PZD.T- 04.272.08.01.2013

PYTANIA I ODPOWIEDZI DO SIWZ PZD.T.04.272.08.2013 na:

**Budowę mostu przez rzekę Rokitnica wraz z dojazdami w ciągu drogi powiatowej
Nr 3022W Gralewo - Witkowo**

a) schemat ścianki czołowej na przepustach z betonowych elementów prefabrykowanych

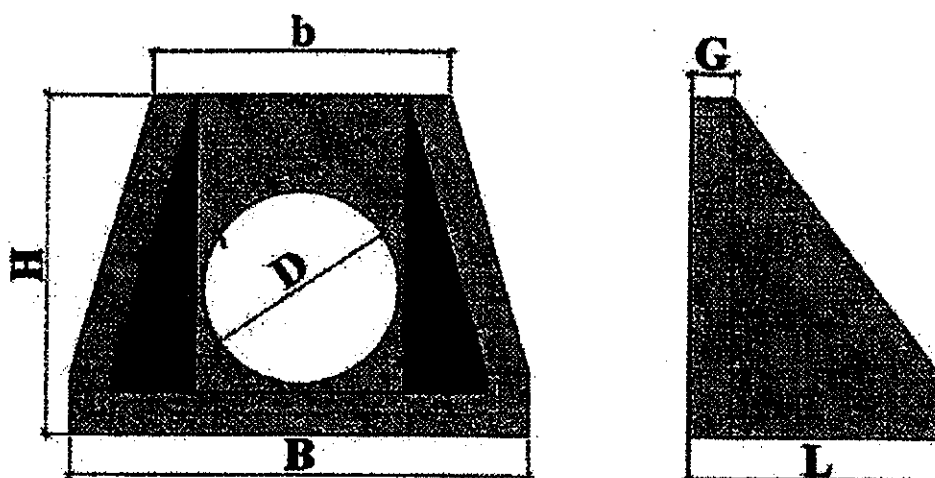
Zwracamy się z prośbą o dołączenie rysunku, schematu ścianek czołowych na przepustach z betonowych elementów prefabrykowanych oraz przekroju przepustu z rur PEHD pod zjazdami.

Zamawiający przedstawia poniżej rysunki:

Ścianka oporowa przepustu rurowego

Ścianka oporowa przepustu rurowego do rur PCV i PEHD (otwór dwustopniowy) PN-EN 1916:2002						
Średnica otworu	Długość	Szerokość	Szerokość	Wysokość	Grubość ścianki	Masa
D	L	b	B	H	G	M
[mm]	[mm]	[mm]	[mm]	[mm]	[mm]	[kg]
320/385	500	540	1000	550	110	170
